**Direction régionale de l'environnement,
de l'aménagement et du logement des
Pays de la Loire**

Rapport de l'Inspection des installations classées

Visite d'inspection du 29/10/2024

COOPÉRATIVE DES PRODUCTEURS LÉGUMIERS

N°3 : Identification et connaissance des équipements

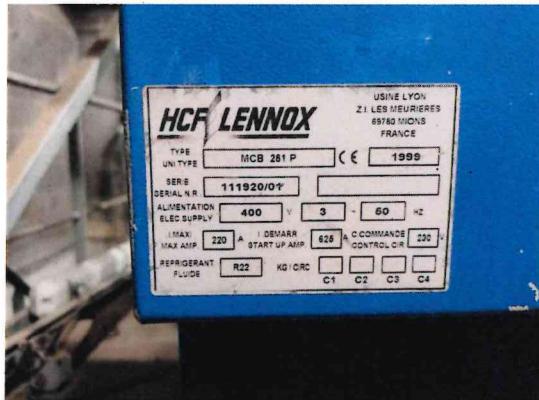
L'inspection a constaté que les équipements Centrales n°1 et n°2 disposent d'un étiquetage visible indiquant la nature et la quantité de fluide qu'ils sont susceptibles de contenir.

Concernant la Centrale n°3 lenox, deux plaques d'identification associées au compresseur sont présentes, l'une pour du R407C et l'autre pour du R22. Ce constat n'est pas conforme.

Proposition de suites : Demande d'action corrective

Proposition de délais : 1 mois

Capacités_2x300kg_R404A(1)

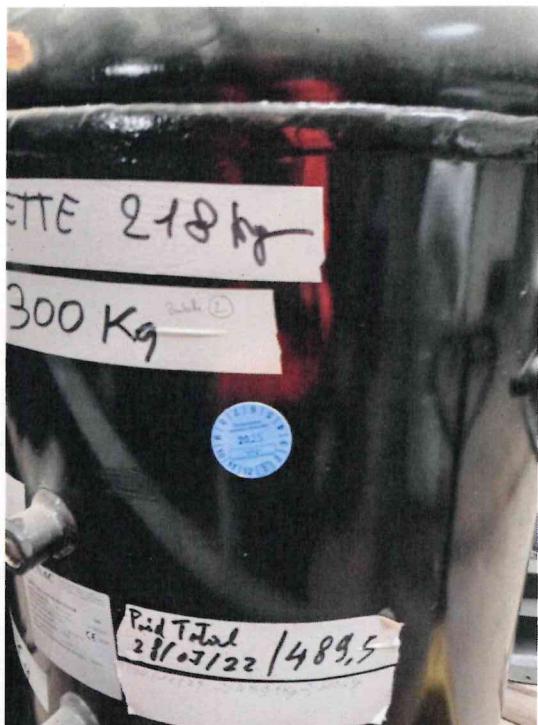
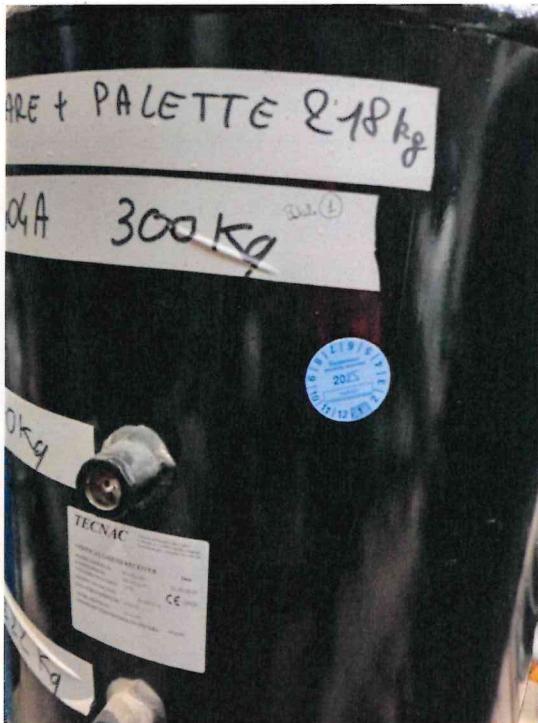
Au cours de la visite des installations, notamment la salle des machines associée aux équipements "Centrale 1", "Centrale 2" et "Centrale 3", l'inspection des installations classées a constaté la présence de deux capacités d'environ 300 litres chacune identifiées comme contenant du fluide frigorigène R404A. La présence d'un macaron bleu témoigne d'un contrôle périodique d'étanchéité au droit de ces capacités. Ces capacités ne sont pas raccordées à un équipement frigorifique et sont utilisées comme contenant. L'inspection des installations classées s'interroge sur les caractéristiques de ces capacités, notamment compte tenu de la présence de brides. Ces capacités ne correspondent pas aux contenants couramment observés sur d'autres sites industriels. Dans tous les cas, il convient de s'assurer du respect des dispositions réglementaires applicables aux Equipements Sous Pression (inspections périodiques conformes aux dispositions de l'article 15 de l'AM du 20/11/2017) et de maintenir un contrôle d'étanchéité des capacités selon la périodicité mentionnée à l'article 4 de l'arrêté ministériel du 29 février 2016. L'exploitant doit être en mesure de justifier que ces cuves de stockage de fluides frigorigènes ne sont pas à l'origine d'émission de gaz à effet de serre fluorés et qu'en cas de perte, des actions correctives sont immédiatement engagées (suppression de ces stockages, transfert du fluide dans des bouteilles étanches usuellement utilisées par les opérateurs).

N°7 : Détection de fuites

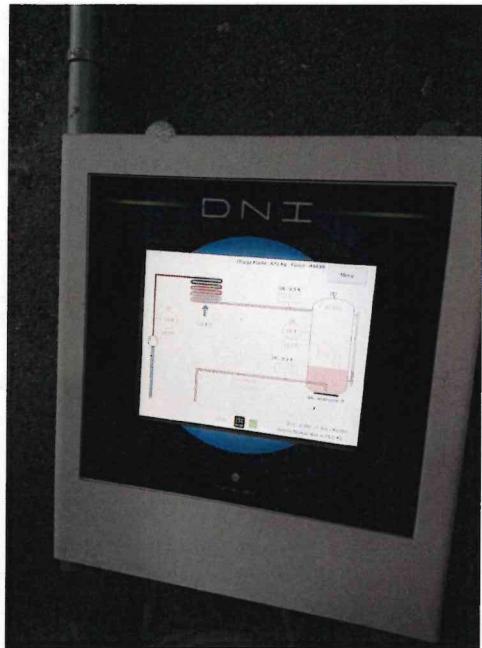
Lors de la visite des installations, la présence d'un système de détection de fuite a été constatée sur les Centrale n°1 et n°2. La détection est assurée par un DéTECTeur de Niveau Intelligent (DNI). Ce dispositif analyse les pressions, températures de fonctionnement et les niveaux de liquide. Il s'agit d'un système de détection de fuite par mesure indirecte. L'exploitant devra apporter sous un délai d'un mois les justificatifs relatifs à la présence d'un système de détection des fuites au droit des équipements « TRAN 1 St frais » et « TRAN 2 St frais ».

Le respect de ces seuils est à justifier auprès de l'inspection des installations classées. En l'absence de mise en œuvre de ces seuils, il conviendra de transmettre l'étude justifiant l'impossibilité technique de mise en œuvre de ce type de seuil et les mesures correctives afin de détecter au plus vite et limiter les fuites. **Les justificatifs sont transmis à l'inspection des installations classées sous un délai de trois mois.**

Proposition de suites : Demande de justificatif à l'exploitant

Proposition de délais : 3 mois
